Europaveg 39 i Skaun kommune – Tilbakemelding på offentlig ettersyn og høring – Detaljreguleringsplan – gnr. 8 bnr. 1 – Saltnessand

Byggesak - Offentlig ettersyn og høring - Detaljreguleringsplan Saltnessand Eiendommen gnr/bnr 8/1

Merknader til planforslag

NVEs uttalelse til offentlig ettersyn - Detaljreguleringsplan for Saltnessand, Gnr. 8, Bnr. 1 - Skaun kommune - NVE har innsigelse til planforslaget

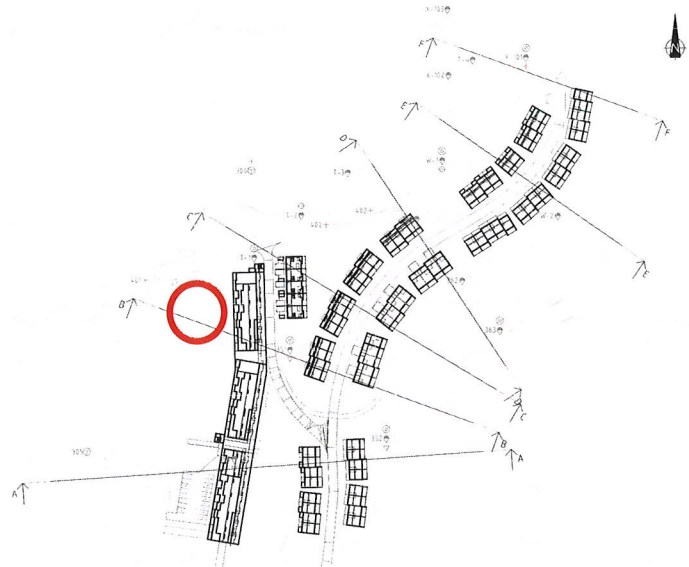
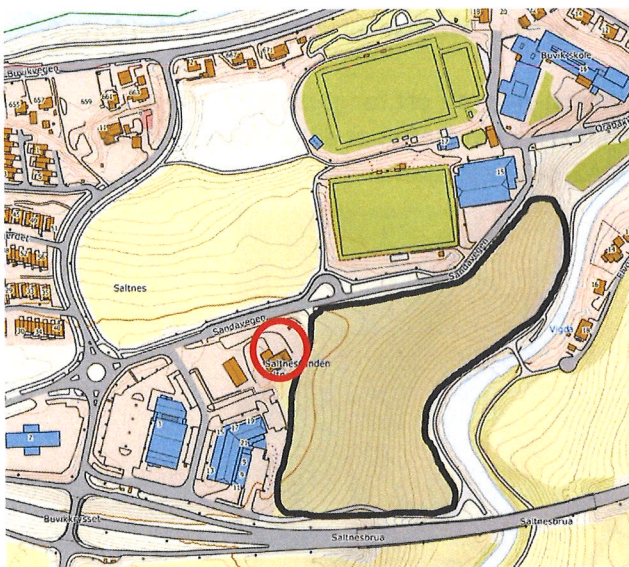
Delfelt BFK (også navngitt FKB1?) blir nærmeste nabo til Sentrumsgården (gbnr. 8/27) og skal nyttes til boligformål med tilhørende anlegg kombinert med forretning og kontor i 1. etasje. Det legges opp til parkering i kjeller under feltet, med innkjøring via Sandavegen og f_V1. Forretning- og kontorlokaler må/bør nødvendigvis henvende seg mot sentrum (vest for feltet) og vår bekymring er da at det vil være et behov for bilparkering på bakkeplan tilknyttet dette. Det er ikke anvist eller redegjort for en slik parkering i planen, hverken med avsatt formål eller atkomst. Vi ønsker ikke bakkeparkering der, men hvis det skal etableres må det planlegges på en god måte og tegnes inn i plankartet. Hvis det ikke skal være bakkeparkering, bør dette presiseres eksplisitt i bestemmelsene. Vi er også usikre på om det er behov for varemottak og hvor/hvordan ev. varelevering skal foregå.

For øvrig konstaterer vi at det er tatt hensyn til atkomst-/vegrett øst for gbnr. 8/27. Her er det prosjektert og gitt tillatelse til veg og renovasjonspunkt. Vi forutsetter at det vil benyttes en tilsvarende løsning for renovasjon ved f_V5 og f_ØA2, se illustrasjon under.
